Analyse archiefstudie Constructieve Veiligheid Eelwerderbrug

D08041.000081

24 februari 2021

D10020632:10

Figuur 1 Doorsnede kelder, tunnel en hoogspanningsruimte

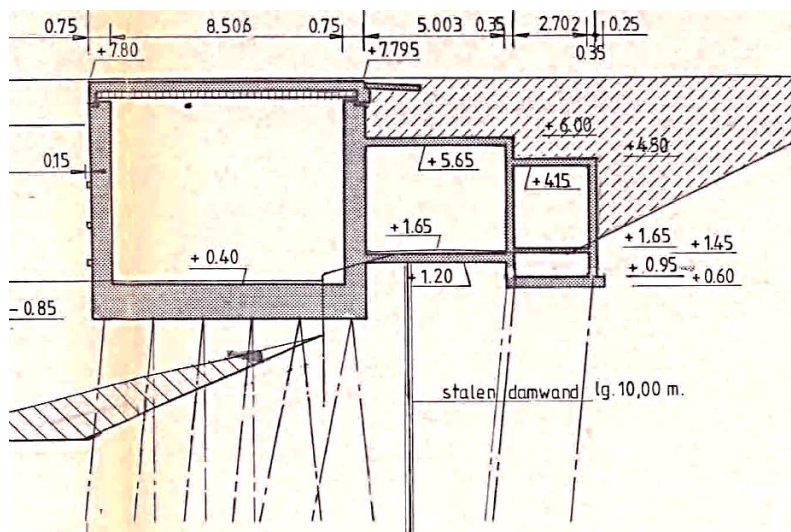
- Uit ontwerpgegevens blijkt dat de tunnel achter de kelder geen onderdeel is van de overspanning, maar dat deze eigenlijk als een doos tegen de onderzijde van de kelder is gebouwd. Hetzelfde geldt voor de hoogspanningsruimte. De overgangsconstructie aan deze zijde van de brug zit niet in het talud, bij de hoogspanningsruimte, maar boven de tunnel aan de achterzijde van de kelder. Dat is een afwijkende constructie als wat men zou verwachten. Het dak van de tunnel en de hoogspanningsruimte ligt lager, er ligt een groot grondpakket op het dak. Daarnaast is de fundering van het tunneldeel en de hoogspanningsruimte relatief erg slap vergeleken met de kelder. Het is zéér denkbaar dat er door deze stijfheidsverschillen, uiteindelijk zettingen kunnen ontstaan in de tunnel en de hoogspanningsruimte. Zie ook figuur 1.
